INFORME TÉCNICO DE INSPECCIÓN

DRCC-IIO-100-2023

| Proyecto: | VILLAS DEL ENCANTO |

Fig. 5 y 6: Se aprecia el área de parte del drenaje pluvial obstruido por construcciones que al momento de la inspección no se pudo conocer los datos personales de las personas encargadas de la obra.

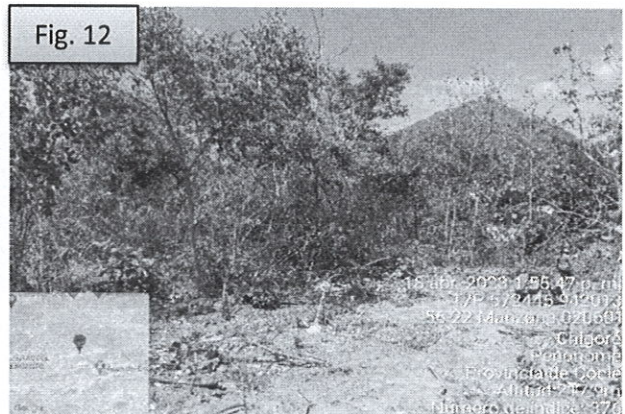
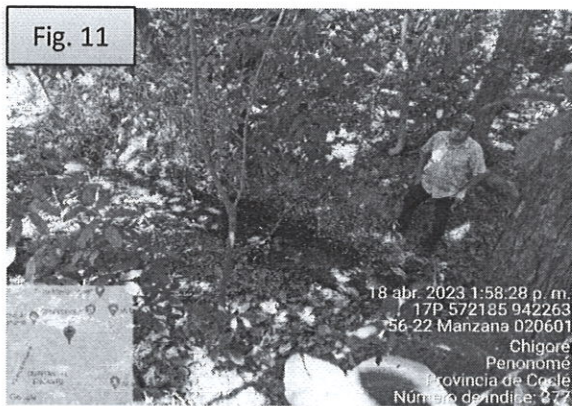
Observación 1: Durante la inspección se pudo observar que el área del proyecto colinda con la quebrada San José y con un drenaje pluvial y al verificar el plano denominado planta de lotificación, desglose de áreas, (ARQ-01) se observa el proyecto está distribuido en su totalidad de la finca, sin demarcar el área de protección de la fuente hídrica y el drenaje pluvial colindantes al proyecto en evaluación, por lo que se solicitará aclarar este tema mediante nota aclaratoria.

Fig. 9 a la 12: Se aprecia la quebrada San José y el área próxima a ella, en la parte colindante al polígono del proyecto.

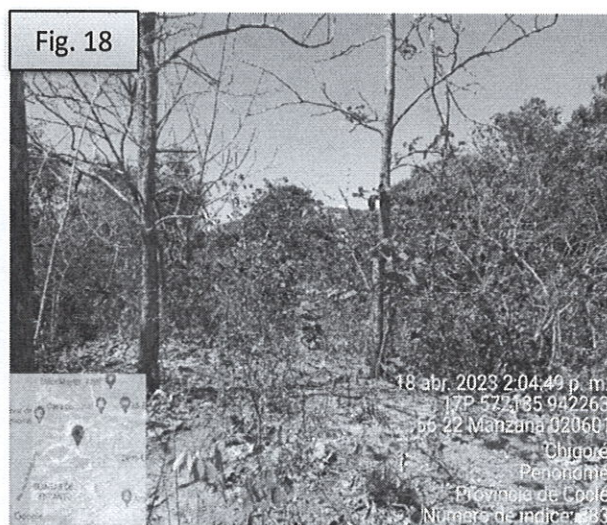
Observación 2: De acuerdo a lo observado durante la inspección existe un rango variable de elevaciones topográficas desde 81 m hasta 89 m, que es acorde al plano de lotificación (81 m hasta 93 m), pero difiere parcialmente en cuanto a lo planteado en el contenido del sub punto 5.4.2. Construcción y contenido del sub punto 6.4. Topografía (89 m hasta 94 m), por lo que se solicitará aclarar esta información. Adicional se pudo verificar que la quebrada se ubica en la parte más baja (78 m) respecto a la topografía del terreno.
